Immenstadt, 20.4.2026

Einwendung nach § 38 KrWG i. V. m. §§ 72, 73 VwVfG gegen die geplante Erdaushub-Deponie (DK 0) am Großen Alpsee, Immenstadt i. Allgäu

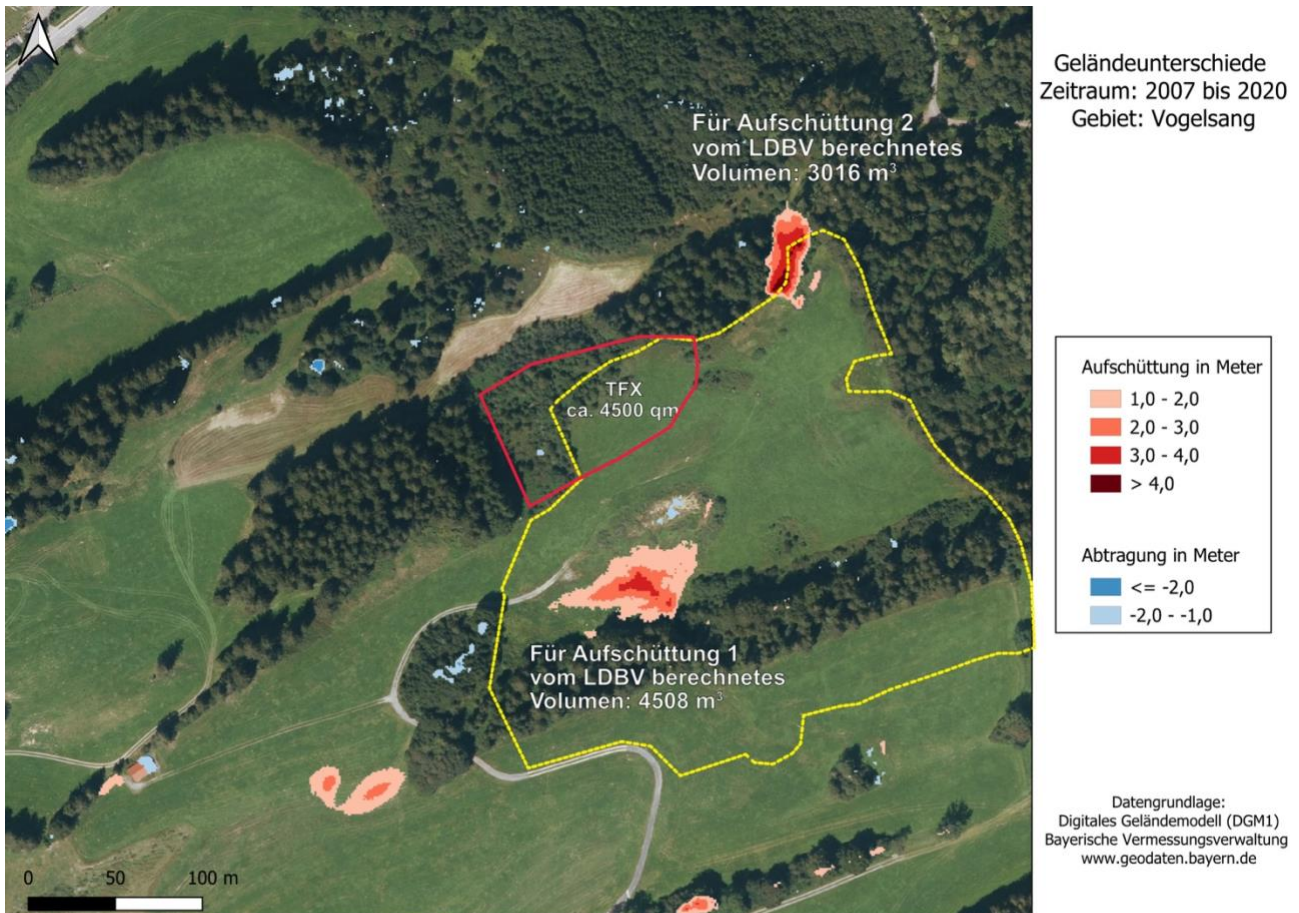
- Der 2013 auf einer Fläche von ca. 8600 m² genehmigte Deponiestandort war weder im, noch außerhalb des Genehmigungszeitraums nachweisbar in Betrieb (Abb.3 und Anlage Anzeige). Dies wird auch durch die Analyse historischer Luftaufnahmen (DOP) im Bayernatlas und bei Google Earth bestätigt.

- Von dieser für Aufschüttungen nicht beanspruchten Fläche liegt nur ein Anteil von ca. 4500 m² innerhalb der jetzt geplanten Deponiefläche von 56790 m². Da dies nur ca. 8% der geplanten Deponie ausmacht, ist die Behauptung, die neue Deponie sei „in großen Teilen bereits zwischen 2013 und 2016 durch eine durch das Landratsamt Oberallgäu genehmigte Deponie für Aushubmaterial beansprucht“ worden, falsch und irreführend.
- Aushubmaterial bzw. Aufschüttungen mit gesetzeswidriger Höhe, Volumen und Materialanteilen konnten nur in Bereichen nachgewiesen werden, die deutlich außerhalb der 2013 genehmigten Deponie liegen. (Abb.3 und Anlage Anzeige).

- dass die mit O622 beschriebenen Aufschüttungen außerhalb der genehmigten Deponie liegen und damit nicht genehmigt sind (Volumen und Höhe liegen oberhalb genehmigungsfreier Ablagerungen s.a. Abb.3).

Es ist davon auszugehen, dass es sich um nicht genehmigte bzw. illegale Aufschüttungen handelt. Damit ist die Begründung des Antragstellers sowohl für die Standortwahl als auch für den Verzicht auf eine Alternativenprüfung hinfällig.
